Oggetto: [ID: 10772] Progetto per la realizzazione di un nuovo parco eolico denominato “Energia Monte Petralta” della potenza nominale complessiva di 30 MW e relative opere connesse, da realizzarsi nei comuni di Sestino (AR), Badia Tedalda (AR), Carpegna (PU), Borgo Pace (PU) e Mercatello sul Metauro (PU). Progetto PNIEC.

Procedura di Valutazione di Impatto Ambientale ai sensi dell'art.23 del D.Lgs 152/2006

Richiesta documentazione integrativa

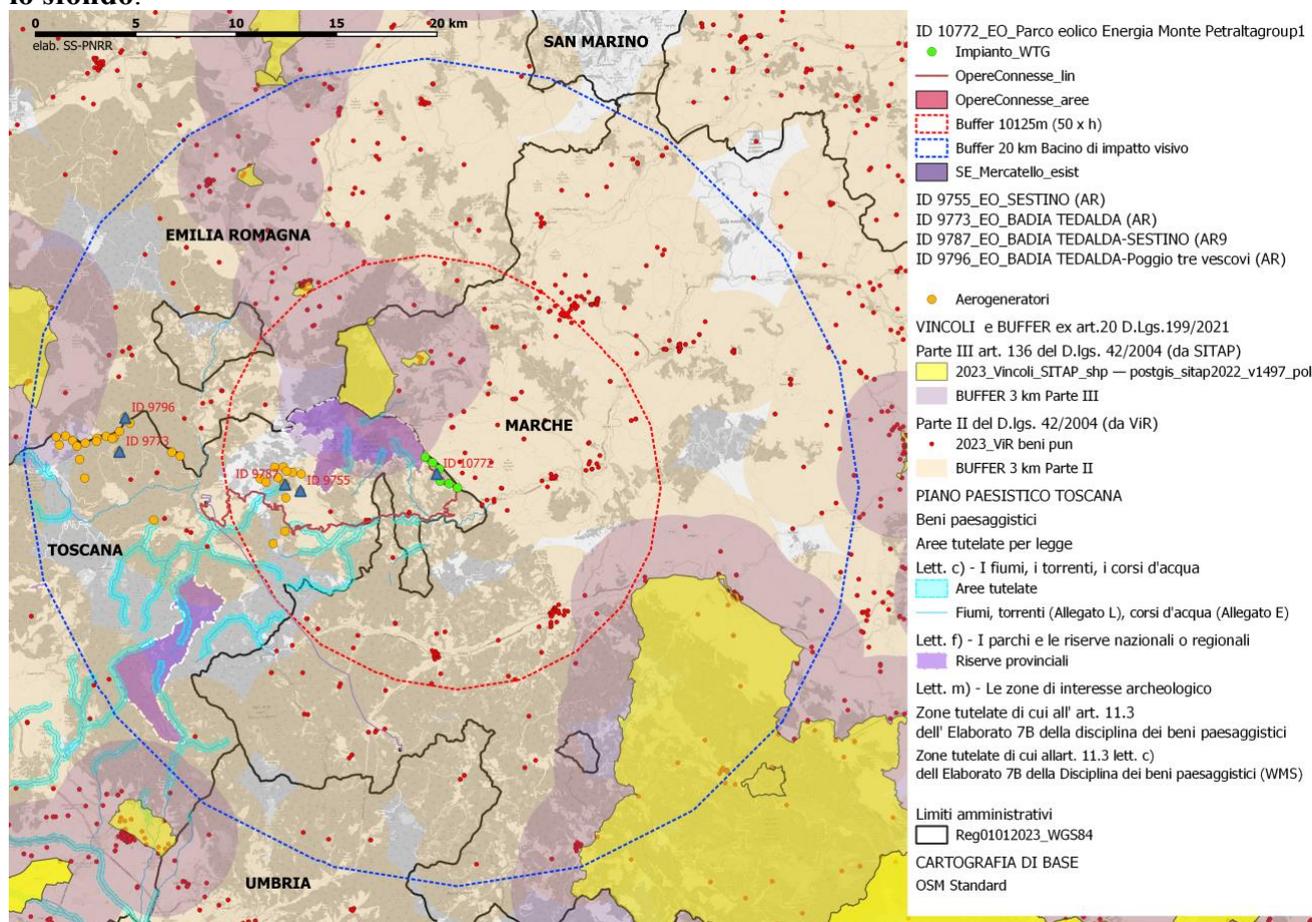
Si evidenzia inoltre che i fotoinserti dovranno essere realizzati su immagini reali, con un maggior numero di punti di vista situati nell'area del suo impatto potenziale e dai punti panoramici, ma soprattutto privi di ostacoli visivi in primo piano, in grado di documentare tutti i beni tutelati in prossimità degli aerogeneratori, considerando l'**areale (buffer) di effettivo impatto visivo, così come definito al punto a) del paragrafo 3.1 dell'allegato 4 delle Linee guida nazionali di cui al**

D.M. 10 settembre 2010, che sappiamo essere, dai dati analitici trattati in letteratura scientifica, di almeno 20 km. I rendering devono essere realizzati su immagini reali ad alta definizione, in riferimento a punti di vista significativi, e soprattutto su immagini realizzate in piena visibilità e con cielo terso (assenza di nuvole, nebbia, foschia, ecc.), in quanto il colore bianco delle nuvole in sostanza determina un annullamento della visibilità delle torri eoliche. **I coni visivi delle riprese fotografiche devono consentire la valutazione dell'impatto paesaggistico, con angolo di ripresa sufficientemente ampio, ma anche la valutazione dell'impatto visivo-percettivo, con angolo di ripresa prossimo all'angolo azimutale caratteristico dell'occhio umano, assunto pari a 50°, ovvero pari alla metà dell'ampiezza dell'angolo visivo medio dell'occhio umano (considerato pari a 100° con visione di tipo statico). I coni visivi di ciascuna ripresa dovranno essere rigorosamente riportati in planimetria, alla scala opportuna, per una realistica verifica della porzione di campo visivo azimutale occupato da più aerogeneratori in sequenza, che dovrà naturalmente corrispondere alla porzione occupata in ciascuna ripresa fotografica.**

Gli aerogeneratori in progetto dovranno essere rappresentati con contorni netti e ad alta definizione, evitando di adottare colori grigi o azzurri tendenti a confondere la loro sagoma con lo sfondo.
